# **Derde planwijziging Franekeradeel - Harlingen**

**Gedeputeerde Staten van de provincie Fryslân  
12 december 2017**

### 3. Correctie beschrijving maatregel '20 meter gebieden'

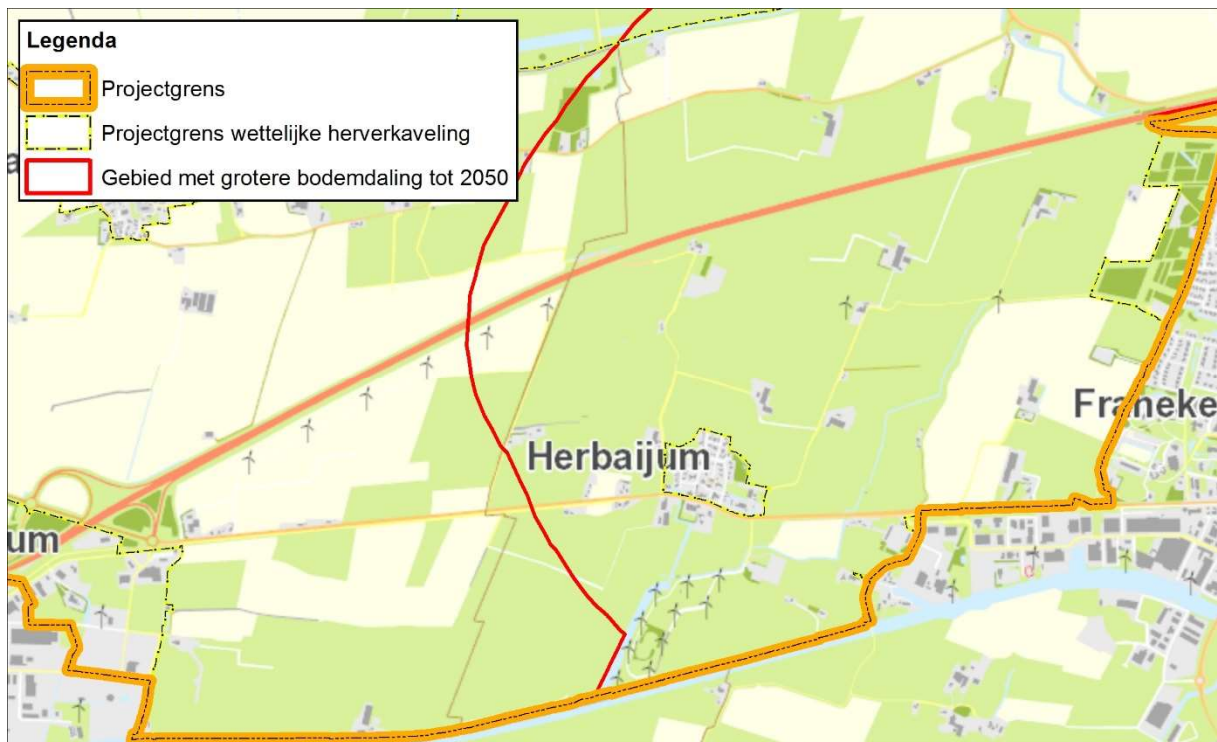
Correctie op toelichting in de tweede planwijziging. Daarin staat in hoofdstuk 2. Inhoud een onjuiste omschrijving van de Maatregel m.b.t. '20 m gebieden' (blz. 3). Er is hier beschreven dat het gaat om randen / delen van percelen die te weinig drooglegging hebben. Hier is echter bedoeld dat de maatregel van toepassing is wanneer er randen / delen van percelen in-  
underen, met een kans van meer dan 1x per 50 jaar. Deze maatregel is alleen van toepassing binnen de 5 cm bodemdalingscontourlijn. Er is door de Bestuurscommissie bepaald dat in die situaties, waarbij de randen meer dan 20 m breed zijn, er in overleg met de eigenaar en/of gebruiker oplossingen geregeld worden, bijvoorbeeld door het ophogen van die lage delen.

### 3.2.1 Zuidelijk van de A31

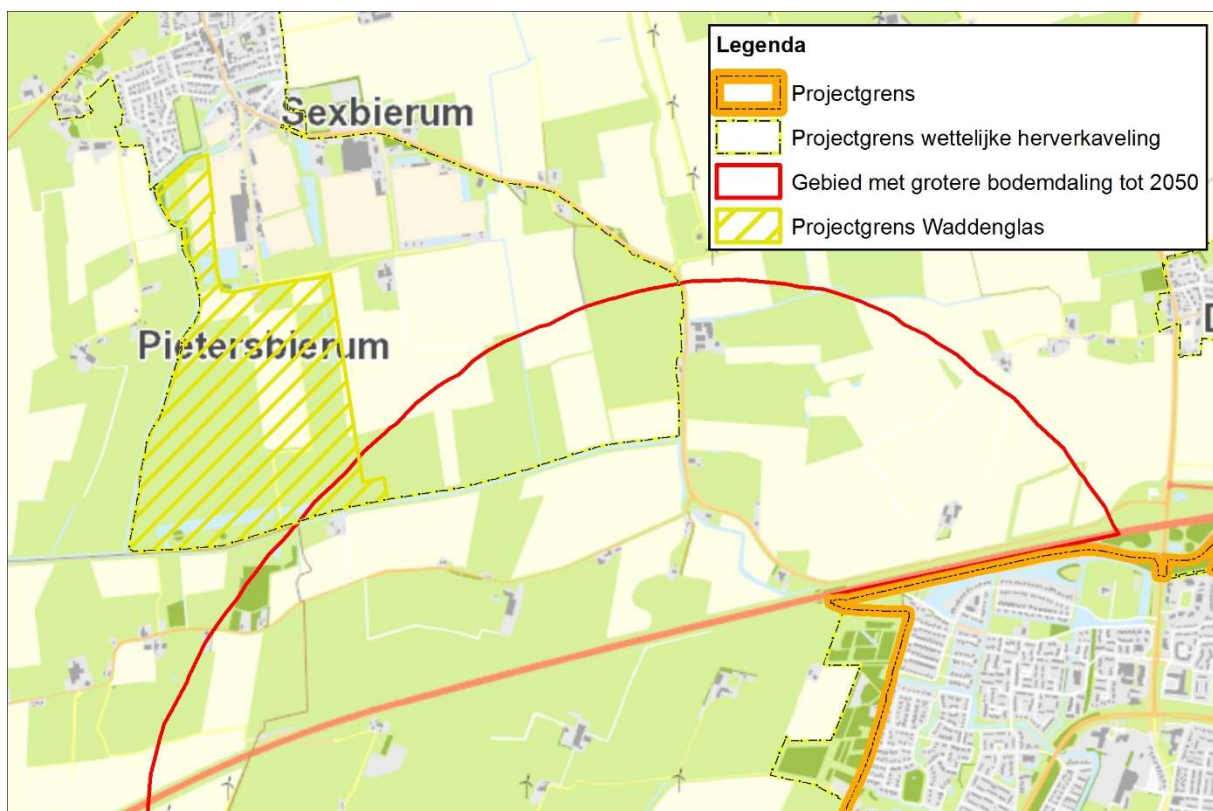
De begrenzing van de peilvakken is aangepast. Er wordt ingericht op basis van een robuust peilbeheer. Het merendeel van het gebied komt op een vast peil. Voor het merendeel van het gebied betekent dit geen wijziging t.o.v. het eerder vastgestelde plan, omdat daar voor een groot deel ook peilverlaging van 10 tot 20 cm is bepaald. Het nieuwe peil is nu vastgesteld op -1.40 m NAP.

Een wijziging t.o.v. het eerder vastgestelde plan is dat de (particuliere) onderbemalingen opgeheven worden, m.u.v. één gedeelte van de (onder)bemaling westelijk van Herbaijum. Dat gebiedje is zo laag gelegen t.o.v. de omgeving dat hier het peil van -1.50 m NAP (waterschapsbemaling) gehandhaafd wordt. Voor het overige blijft de drooglegging voldoende, ook na het opheffen van de onderbemalingen.

Een klein deel van het gebied, nabij het nieuwe aanvoertracé naar watersysteem Ropta en naar het bemalingsgebied Ropta blijft op het huidige peil, te weten -1.10/-1.30 m NAP. Hier is ook geen (extra) bodemdaling.

Voor de wateraanvoer richting het bemalingsgebied Ropta wordt vanaf het haventje in Herbaijum een nieuw aanvoertracé gerealiseerd richting de zuidelijke bermsloot langs de Rijksweg A31. Vanuit dit aanvoertracé kan ook water aan de bovenstroomse zijde van zowel het hoofdwatgangenstelsel ten oosten van Herbaijum als ten zuidwesten van Herbaijum ingelaten worden. Dat is nodig voor het peilbeheer en om door te kunnen spoelen. De doorspoelmogelijkheden van watgangen worden hierdoor vergroot ten opzichte van de huidige situatie. Dit aanvoertracé is eerder al afgesproken en is dus geen wijziging t.o.v. het eerder vastgestelde plan.

- Aanvoerwatergang naar het noorden met onderhoudsdammen en enkele duikers ter plaatse van wegen en toegangsdammen naar percelen (aanvoerwatergang zat al in het vastgestelde plan; duikers en dammen zijn nieuw of komen op een gewijzigde locatie te liggen)

- Aanbrengen pendammen op de nieuwe peilgrens Ropta / Herbaijum (extra pendammen en gewijzigde locatie)
- Inlaatvoorziening bij haventje Herbaijum (niet nieuw, maar nu wel expliciet op kaart)

- Dam met inlaat; locatie Herbaijum oost en locatie Herbaijum zuid-west (beide nieuw)
- Nieuwe inlaat: locatie noordelijk van de Rijksweg, om te veel uitzakken peil in zomer te voorkomen;

- Vervangen van de pendammen bij de onderbemalingen door een dam met duiker (nieuw)
- Aanbrengen nieuwe pendammen i.v.m. verkleinen onderbemaling westelijk van Herbaijum (nieuw)

- Verbeteren watergang zuidwestelijk van Herbaijum i.v.m. peilaanpassing, incl. onderhoudsdammen (maatregel zat reeds in vastgesteld plan)
- Herleggen van duikers die als gevolg van bodemdaling verder zakken dan de peilaanpassing en van een aantal duikers die in de 0-situatie (vóór de bodemdaling) ook al niet voldeden aan de norm van het waterschap m.b.t. de luchthoogte in de duikers (nieuw)

- De voorgestelde stuw ten zuidoosten van Herbaijum komt te vervallen. Die is niet meer nodig.

### 3.2.2 Noordelijk van de A31 (exclusief Waddenglasgebied)

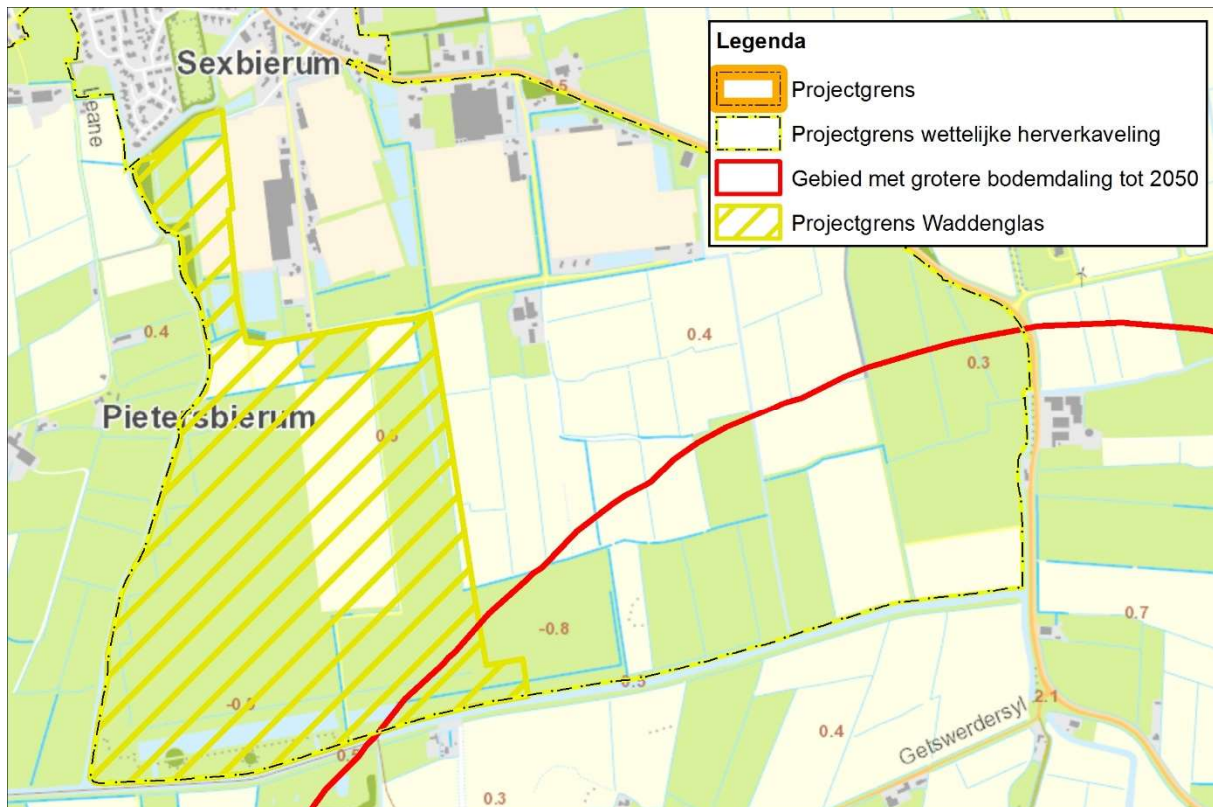
Voor het gebied noordelijk van de A31 is ook onderzocht of er peilaanpassingen wenselijk en/of mogelijk zijn. De conclusie is dat er naast de reeds voorgestelde peilaanpassing in het peilvak zuidwestelijk van Dongjum (peilvak W228), onderdeel van de tweede planwijziging, geen aanpassingen noodzakelijk zijn. Bij nader onderzoek is wel gebleken dat de begrenzing van het peilvak W228 niet juist op kaart is weergegeven. Dit is in deze derde planwijziging gecorrigeerd.

In een deel van het gebied zakken de duikers met de bodem mee, waardoor er problemen kunnen ontstaan door te diepe ligging en/of te weinig 'lucht' in de duikers, waardoor de aan- en afvoer bemoeilijkt wordt door o.a. ophoping van drijvend materiaal. De belangrijkste duikers in de aan- en afvoerroutes die herlegd / vervangen moeten worden zijn als nieuwe maatregel op de kaart opgenomen.
